Вертолёт R66, Сервисный бюллетень SB-20A

(заменяет R66 SB-14 и R66 SB-20)

ДАТА: 07 ноября 2016 г. **РЕДАКЦИЯ “А”:** 06 июня 2017 г.**КОМУ:** Владельцам, эксплуатантам и персоналу по техническому обслуживанию вертолётов R66**ТЕМА:** Подшипники вала трансмиссии рулевого винта**ПРИМЕНИМО К ВЕРТОЛЁТАМ:** Вертолёты R66, заводские №№ 0003...0752.

РИСУНОК 1
(показан подшипник демпфера, подшипник подвески аналогичен)

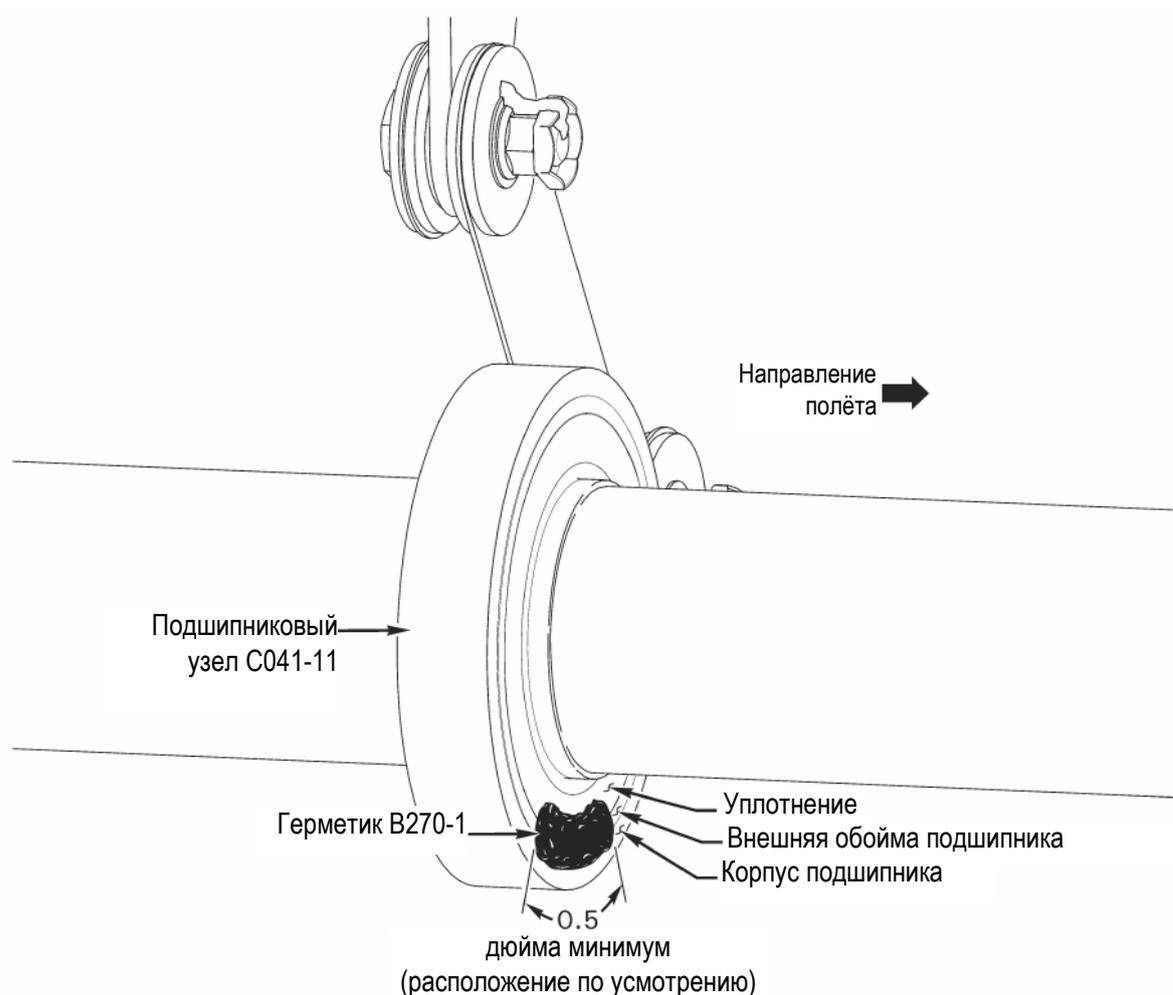
3. См. Рисунок 1. Визуально осмотрите подшипник подвески и подшипник демпфера вала трансмиссии рулевого винта спереди и сзади (см. Иллюстрированный каталог деталей R66 – R66 Illustrated Parts Catalog – IPC, Рисунки 65-5 и 65-7) и убедитесь в наличии герметика B270-1 на участке длиной 0,5 дюйма в одном из мест на стыке чёрного уплотнения и внешней обоймы подшипника.

4. При необходимости очистите доступный участок уплотнения, не покрытого герметиком, с помощью ватного валика, смоченного в ацетоне. Используя гладкое приспособление с закруглёнными углами достаточной длины, нанесите валик герметика B270-1 длиной не менее 0,5 дюйма в наиболее доступном месте стыка уплотнения и внешней обоймы подшипника; допускается нанесение герметика на корпус подшипника. Дайте герметику высохнуть.
